Comune di Vinci

**CONTRODEDUZIONI ALLE
OSSERVAZIONI**

VARIANTE di minima entità al P.S.

CONTRODEDUZIONI ALLE OSSERVAZIONI PRESENTATE n.1

Gli elaborati del P.S. saranno modificati conformemente alla proposta (Tav. C6.2- Pericolosità idraulica stato variato). **Accolta.**

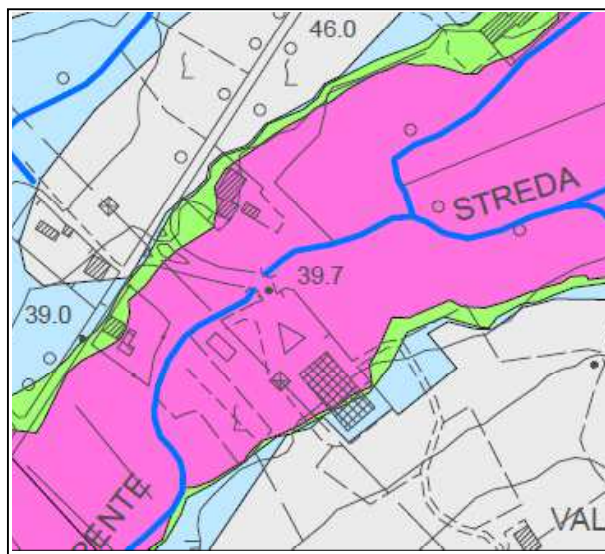
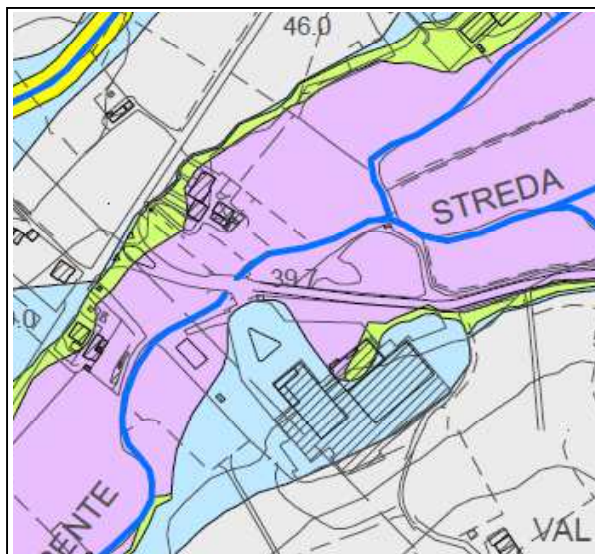
siano corrette le tavole allegate alla variante per l'area dell'Oleificio Montalbano poiché con la realizzazione delle opere di urbanizzazione realizzate fra il 2011 ed il 2013 sono state realizzate modifiche morfologiche a seguito delle quali alcune porzioni di area sono a quota di sicurezza idraulica rispetto al battente duecentennale.
